„АЕЦ КОЗЛОДУЙ” ЕАД, гр. Козлодуй

РАЗЯСНЕНИЯ

ОТНОСНО: Провеждане на пазарна консултация на основание чл. 44 от ЗОП за предоставяне на индикативни предложения за „Внедряване на нова еталонна гама облъчвателна линия”.

Приложение: СУТЕРЕНЕН ЕТАЖ – КОТА – 1, 60 СБК-1

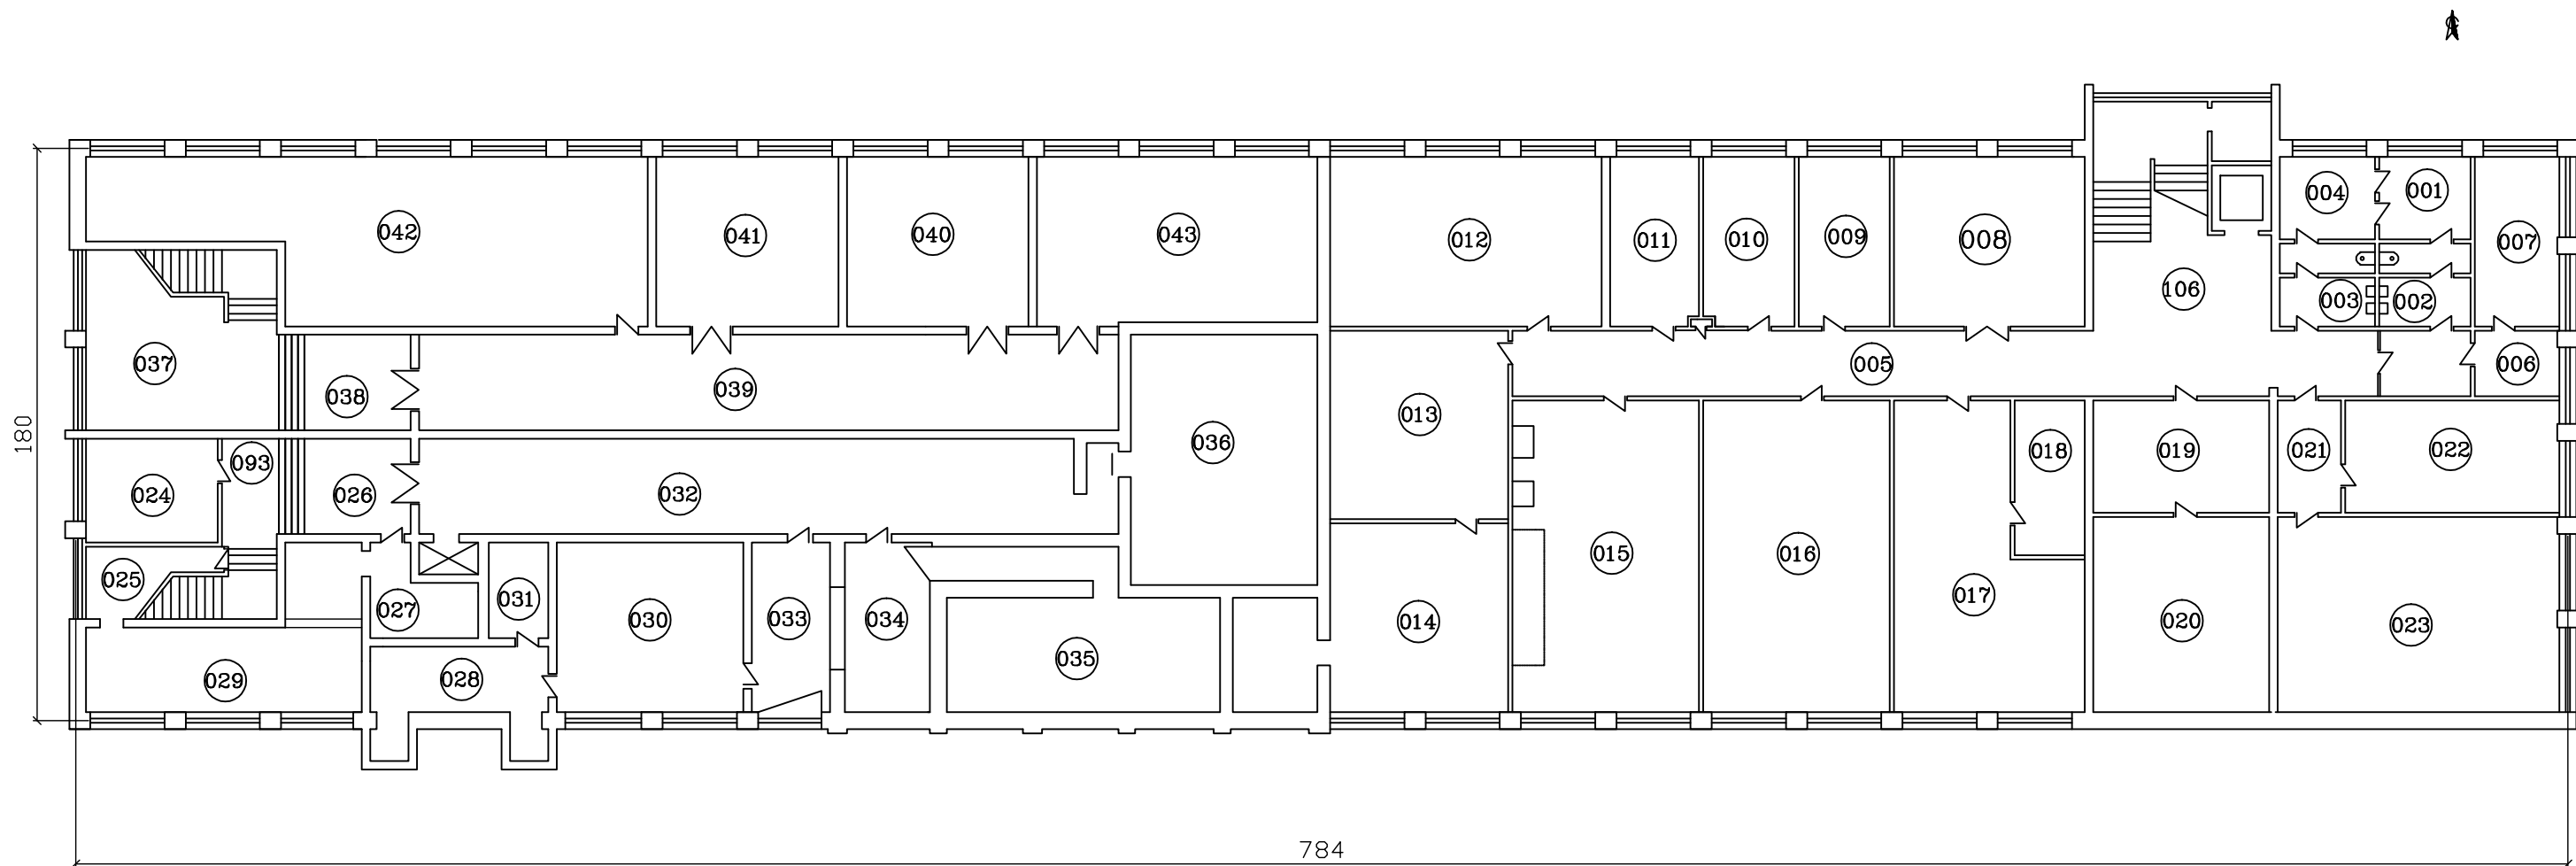
Въпрос 4: Моля да предоставите Приложение 2 (СБК-1 Кад. № 234 Сутерен № по ред 1) от Техническо задание №25.БиК.ТЗ.617 с добро качество. На приложената схема не се различават помещенията 032, 034, 035, както и цялостното разпределение на ниво сутерен.

Отговор 4: Приложена е нова схема:
